国土交通省自動車局からのお知らせについて

(株) オートボックスセブンによる自主改善の実施について (至急展開)

(株) オートボックスセブンによる自主改善の実施について

リコール届出一覧表

不具合箇所説明図

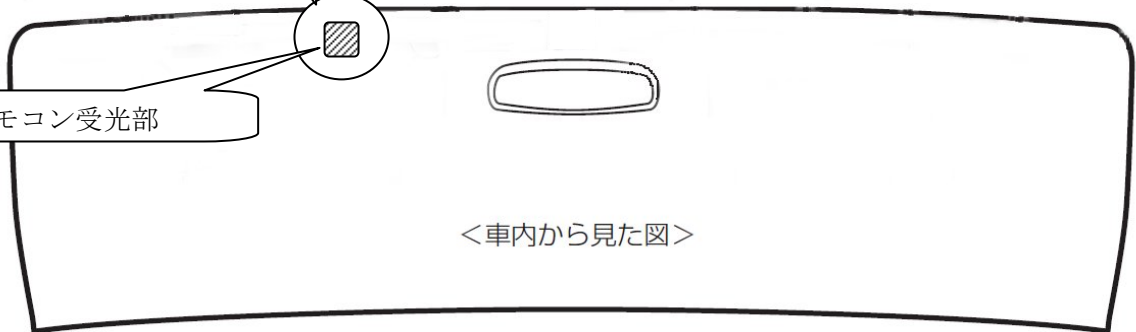
| 不具合の内容 | 後付け部品として販売及び取付けした地上デジタルテレビチューナーにおいて、操作用リモコン受光部が前面ガラスに貼付けられているため、道路運送車両の保安基準に適合しない。 |

不具合発生箇所

リモコン受光部

| 改善の内容 | 全車両、前面ガラスに貼付けられたリモコン受光部を適切な位置に移設する。 |

改善箇所説明図

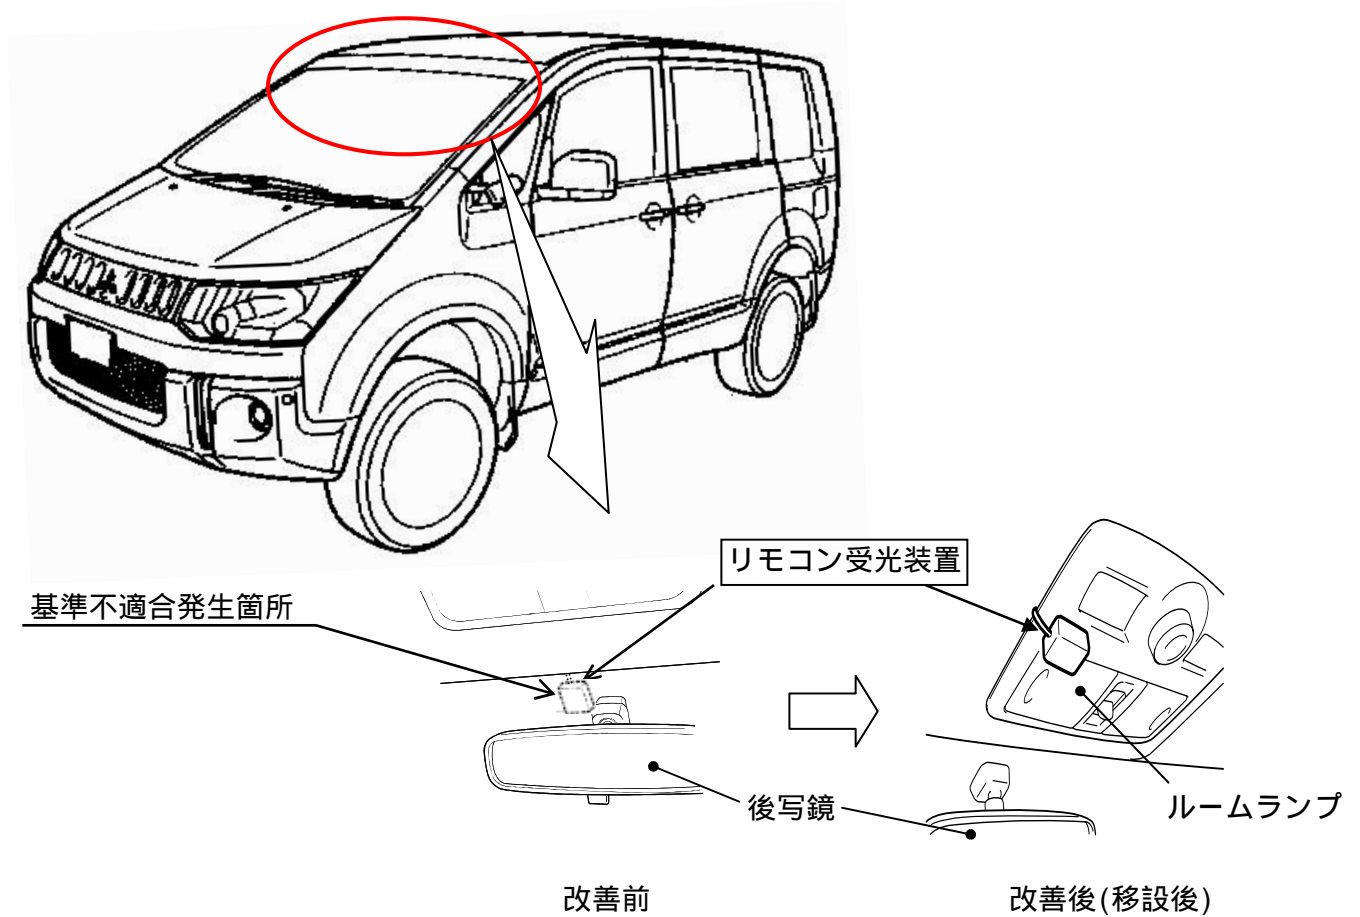
地上デジタルテレビ受信機を装着した特別仕様車において、当該受信機用リモコンの受光装置が前面ガラスに貼付けられているため、道路運送車両の保安基準に適合しない。

全車両、前面ガラスに貼付けられたリモコン受光装置を移設する。

注：図中の 内は移設部品を示す。

識別：運転席ドア側ドアチェッカー取付けボルト（上側）に、白または黄色のペイントを塗布する。
